# 重要なお知らせ

穴セットの穴位置がずれる不具合につきまして、Ver2.65.10で修正しましたのでおしらせ致します。

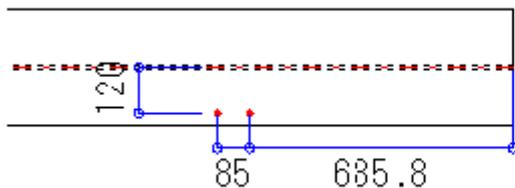
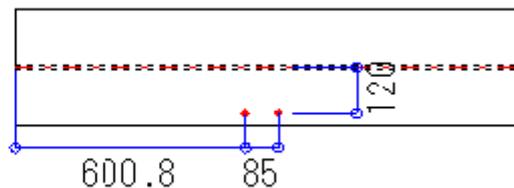
NCデータ変換の際にパラメータの「7.柱部材の左右反転」を2-するにしていると、穴セットで開けた穴の位置がずれてしまう。

切断孔明加工指示書(686) ↓<正>

NCデータ変換(600.8) ↓<誤>

穴数(横)が2以上の穴セットで、同じ穴セットが鋼材に複数配置してある場合の不具合
